Ansicht Sitzbank Fassade

Schnitt Sitzbank, Bodenkanal Fassade

V3		13.01.20	TK	Ergänzung Winkelschiene als Abdeckung			
LANDESHAUPTSTADT MÜNCHEN  Referat für Bildung und Sport   Bayerstraße 28   80335 München Baureferat - Hochbau H3   Friedenstr. 40   81660 München						LPH 5	M 1:5	13.01.2020

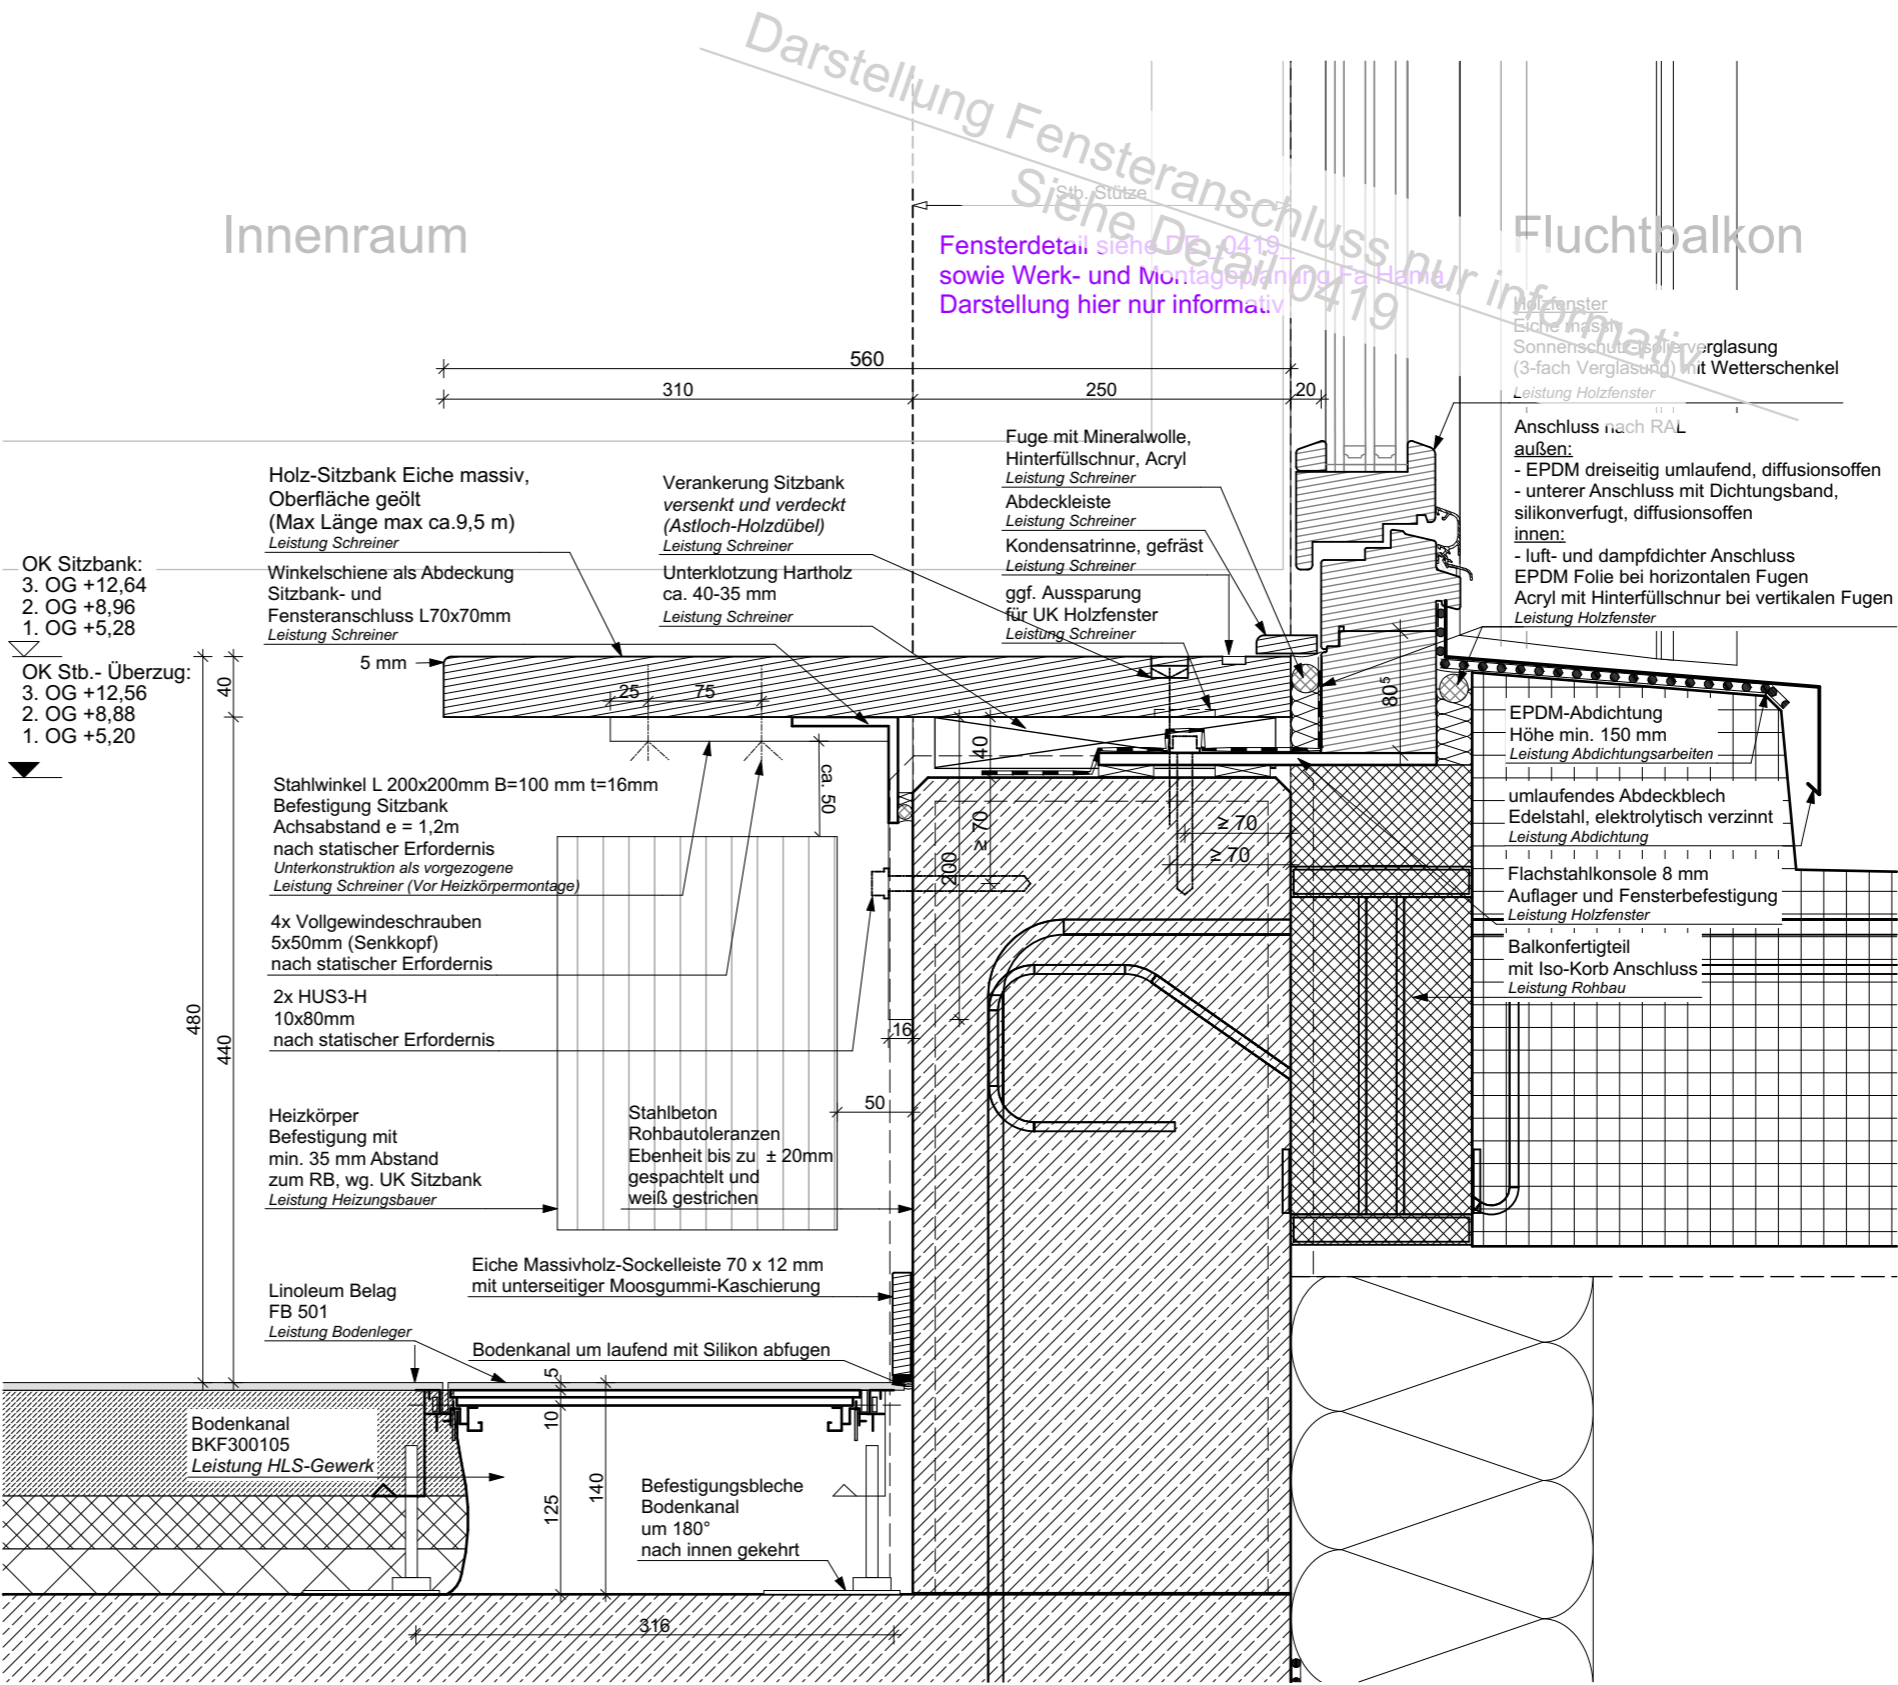
Alle Architektenpläne sind nur in Verbindung mit den Plänen der anderen Fachpläne gültig. Stand der Technik DIN EU-Normen, sowie sonstige Richtlinien für Bauleistungen gelten uneingeschränkt und sind zu beachten. Holzschutz nach DIN 68800 ist zu beachten. Detailpläne sind nur im Zusammenhang mit der Ausführungsplanung M 1:50 gültig. Alle in der M 1:50 getroffenen Hinweise, Legenden und Festlegungen gelten uneingeschränkt auch für das jeweilige Detail. Angaben und Maße sind verantwortlich zu prüfen. Abweichungen, Fehler und dergleichen sind mit dem Verfasser vor Ausführung zu klären.				PLAN NR.		GSW_RUB_5_ARC_1011_XX_DM_V2		
GS-WERK Neubau einer 4-Zügigen Grundschule mit integrierter 2-Fach-Sporthalle München Werksviertel   Haagerstraße 14   81671 München	DATUM		GEZ.	INHALT, ÄNDERUNG, ERGÄNZUNG		PLANINHALT  Sitzbank Fassade Detail		
	V1		04.09.19	TK	Planerstellung			
	V2		22.10.19	TK	Ergänzung Ansicht Sitzbank, Änderung Dicke und Auflager Sitzbank, Kennzeichnung nur informativ dargestellter Bereiche
